Referanser:
Dykkar:
Vår: 20/159 - 22/36508

Dato:
14.07.2022

Detaljplan for Langeland B5 Gbnr 324/7 og 90 mfl. - Begrensa høyring

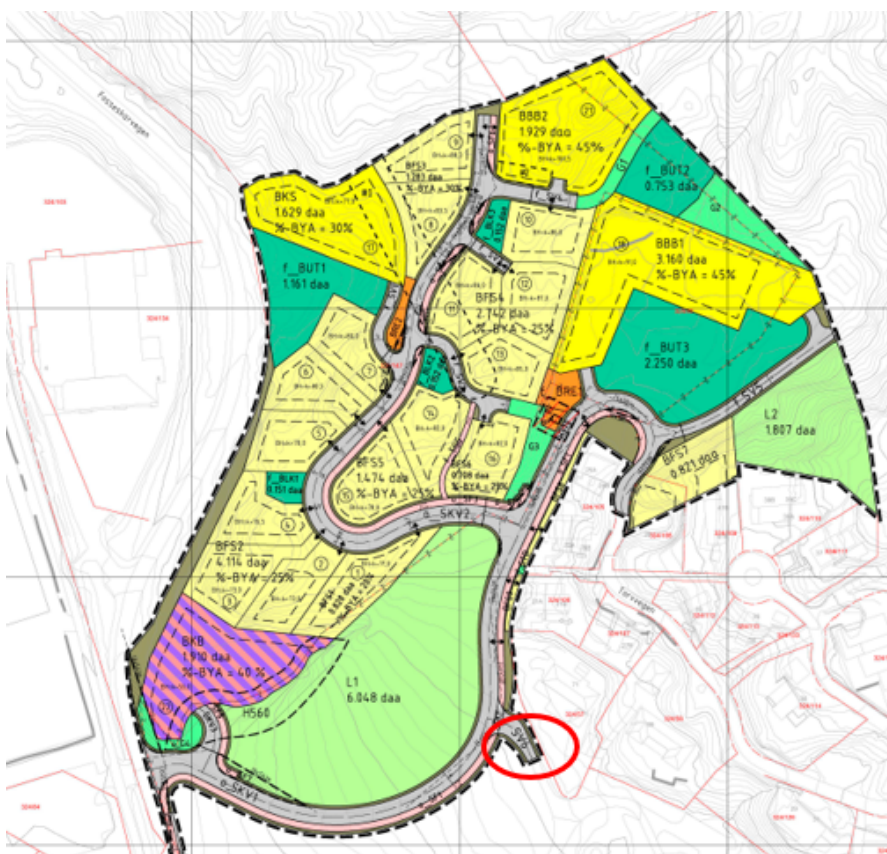
Søraust for planområdet ligg det i dag fem bustadhus som har direkte tilkomst frå Sagstadvegen. Dette gjeld gnr./bnr 324/7, 324/135, 324/71, 324/56 og 324/57.

I den nyleg vedtekne reguleringsplan for Fv. 564 Frekhaugkrysset inkl. utbetring av Fv 244 Sagstadvegen (Planid 125620170003) blei denne tilkomstvegen til Sagstadvegen regulert stengt, med gjennomgåande gang- sykkelveg. (Dette var gjort for redusera antal avkøyringar direkte til fylkesvegen). Planen regulerte ikkje ny tilkomst til eigedomane.

Kartutsnitt syner den avkøyring til Sagstadvegen som vert stengt i fylkesvegplanen.

Vestland fylkeskommune (som var planeigar av fylkesvegplanen og er vegeigar av fylkesvegen) har sikra desse eigedomane tilkomst via gbnr 324/7, slik at tilkomsten kan skje frå Torvvegen i planforslaget for Langeland B5. Plankartet til Langeland B5 er difor revidert med at det er lagt inn avkørsel her (merka SV6), avkørselen er dimensjonert for lastebil.

Reguleringsføresegn er også revidert, og tatt inn at f_SV6 er felles for gnr./bnr 324/7, 324/135, 324/71, 324/56 og 324/57 utanfor planområdet.

Figur 1. Ny avkjørsel SV6 til bustader utanfor planområdet i søraust. T.v. planforslag datert 10.02.2021 ved offentlig ettersyn. T.h. Revidert planforslag datert 08.07.2022.

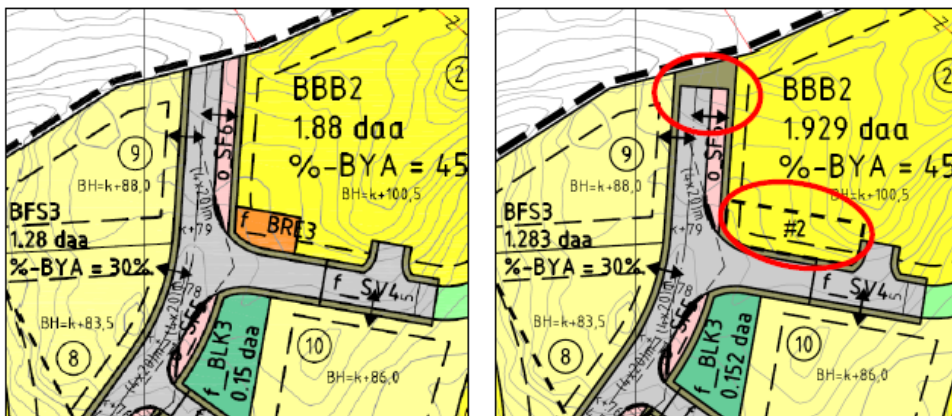
Kartutsnitt syner ny avkøyring i plankartet, til eigedomane via Torvvegen.

Figur 2. Ny avgrensing av veg o_SKV2 i nord og endra f_BRE3 til føresegsområde #2. T.v. planforslag datert 10.02.2021 ved offentlig ettersyn. T.h. Revidert planforslag datert 08.07.2022

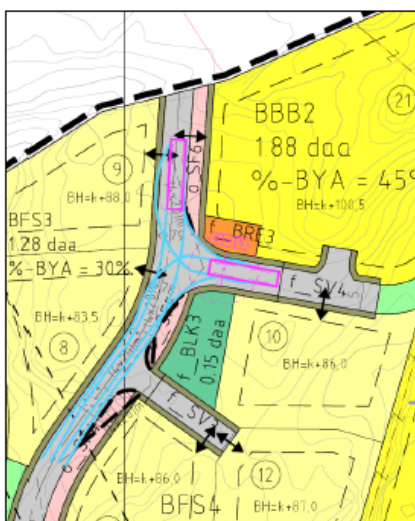
For å få plass til m.a. snøopplag i enden av veg o_SKV2 (nordvest i planområdet) er det lagt inn anna vegareal i enden på veg o_SKV2, enden på veg o_SKV2 er trekt litt bort frå plangrensa.

Antal område for renovasjon er redusert frå tre til to områder (f_BRE1 – f_BRE2). Området f_BRE3 som tidlegare var regulert ved BBB2 er tatt ut, og erstatta med eit føresegnsområde #2, jf. fig. 2 over.

Figur 4. Utviding av renovasjonsområde f_BRE2. T.v. planforslag datert 10.02.2021 ved offentlig ettersyn. T.h. Revidert planforslag datert 08.07.2022

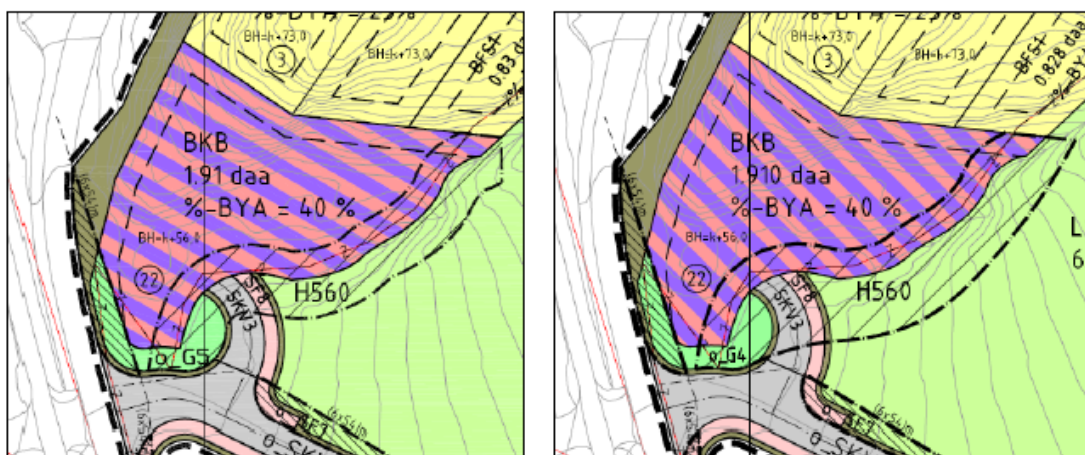
Renovasjonsområde f_BRE2 er utvida for å ha meir fleksibilitet til framtidig detaljprosjektering av renovasjonspunktet, og tidlegare Grøntstruktur G4 utgår.

Figur 5. Justert byggegrense for BKB og utvida omsynssone bevaring naturmiljø H560. T.v. planforslag datert 10.02.2021 ved offentlig ettersyn. T.h. Revidert planforslag datert 08.07.2022

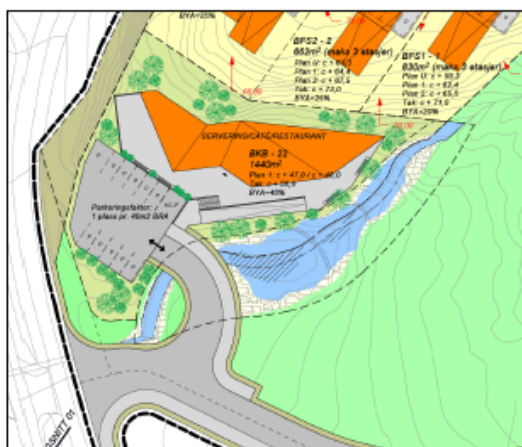
Ved offentlig ettersyn av reguleringsplanen kom det motsegn til planforslaget frå Statsforvaltar i Vestland, motsegna gjekk på at planmaterialet ikkje hadde tilstrekkeleg sikring og vurdering mot avrenning til Mjåtveitelva og den trua elvemuslingbestanden. Planmaterialet er oppdatert med eigen rapport frå Rådgivande biologar som vurderer planområdet og utbygging opp mot avrenning og påverknad for elvemuslingen. Det er gjort fleire endringar i planmaterialet og VA rammeplanen som følgje av rapporten.

I plankartet er omsynssone for Bevaring naturmiljø - H560er utvida på austsida av bekken på landbruksområdet, og byggegrensa for BKB – området er flytta 5 meter vekk (frå formålsgrensa). Dette er gjort for å kunne etablere fangdammar i nedre del av bekken, slik det framgår av revidert situasjonsplan og VA-rammeplan. Byggegrensa for BKB-området er òg flytta frå formålsgrensa og 5 m lengre vekk, slik at den fell saman med nordvestre avgrensing av omsynssona.
